玄海原子力発電所 3 号機

設計及び工事計画認可申請書

【ウラン・プルトニウム混合酸化物燃料体】

A型MOX燃料体の変更点に係る補足説明資料

2.2 下部端栓の形状の変更（大テーパ化）

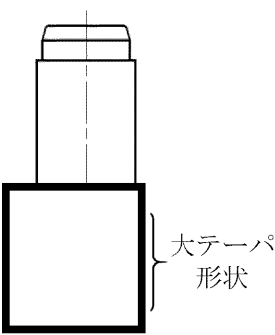
- ・下部端栓の形状の変更（大テーパ化）

A 型 MOX 燃料体の仕様は、国内で豊富な照射実績を有する 17×17A 型 48GWd/t ウラン燃料（以下「48GWd/t ウラン燃料」という）の設計仕様をベースとしている。

輸入燃料体検査申請当時以降、48GWd/t ウラン燃料について、燃料棒の振動抑制（フレットング摩耗低減）を図った下部端栓形状変更（大テーパ化）を施した 48GWd/t ウラン燃料（以下「改良 48GWd/t ウラン燃料」という）を適用し、使用している。

今回、48GWd/t ウラン燃料設計仕様をベースとしている A 型 MOX 燃料体についても、同様に、大テーパ化した下部端栓を適用している。

変更前	変更後 ^{※2}	参考 (改良 48GWd/t ウラン燃料)
下部端栓

※2: メロックス工場では、燃料棒を集合体内に引き込む方式で燃料集合体を組み立てるため、を設ける必要がある。

なお、燃料被覆材と下部端栓の溶接工法、下部端栓の材料及び寸法については、変更はない。

下部端栓の形状変更に伴う、通常運転時及び運転時の異常な過渡変化時における燃料健全性等への影響がないことについて確認し、添付 1 に整理した。なお、本設計変更の影響については、設工認認可を取得済みの改良 48GWd/t ウラン燃料と比較することで確認した。

図1 PWR燃料不具合対策（初期水分濃度と水素脆化欠陥発生の限界）
 （出典：（財）原子力安全研究協会“軽水炉燃料のふるまい 実務テキストシリーズ No.3”，平成25年3月）

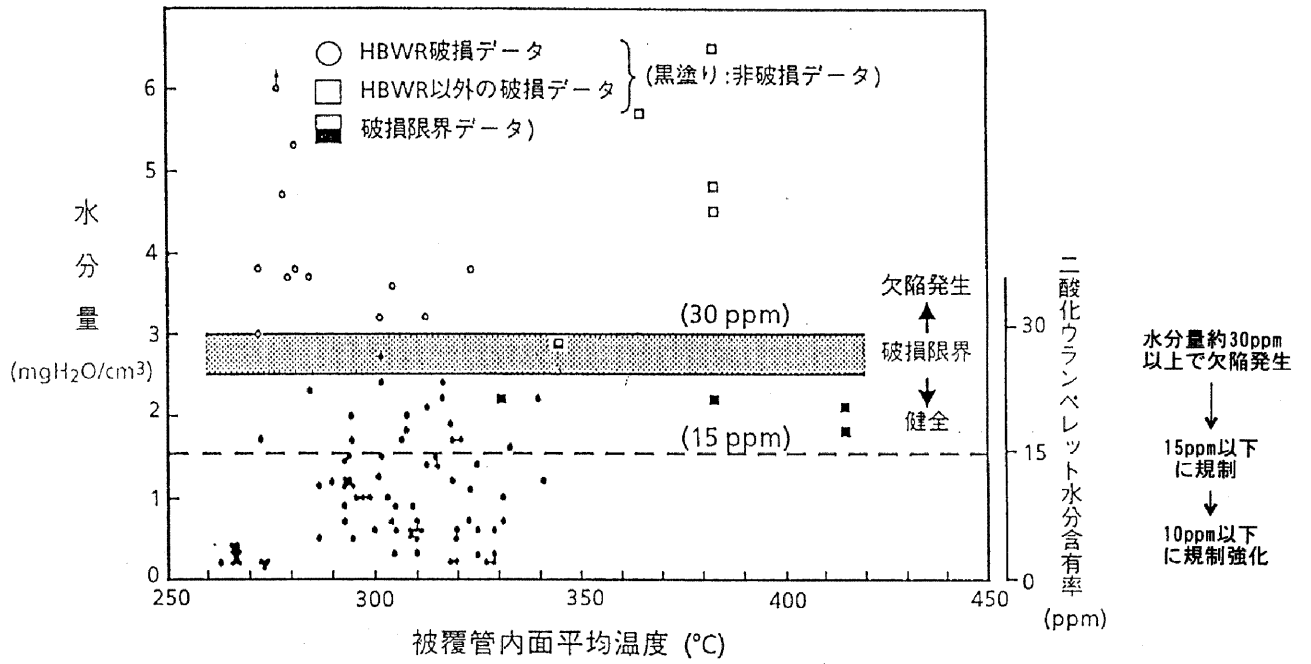
メロックス工場で [] 及び [] 国内ウランペレットの規定値（ \leq [] ppm）を踏まえて水素の規定値を変更した。

変更前	変更後
水 素	\leq [] ppm	\leq [] ppm

技術基準においては、ウランペレットのペレット内の水素含有量の具体的な基準が ≤ 2 ppm（ウランの含有量に対する百分率の値）に制限されており、MOX ペレットについては「各元素の含有量の全重量に対する百分率の値の偏差は、著しく大きくないこと。」と定められている。

図 1 に示すとおり、被覆管の水素脆化による破損は被覆管内面温度すなわち出力によらず、水分含有量 \leq [] ppm（水素含有量 \leq [] ppm）にて水分管理を行えば水素含有率に起因した破損には至らない。そのため、ウランペレットでは水素含有量を \leq [] ppm としている。

MOX ペレットはウランペレットに比べて熱伝導率が低いことから、ペレット温度が高くなるため、水素が放出されやすい傾向にある。しかしながら、被覆管の水素脆化による破損は出力によらないこと、すなわち水素放出のし易さによらないこと、また、被覆管の材料はウラン燃料と MOX 燃料で変わらないことから、MOX ペレットにウランペレットの仕様を適用しても問題ない。

燃料健全性（被覆管の機械特性）に影響を与えるものではないことを確認した。
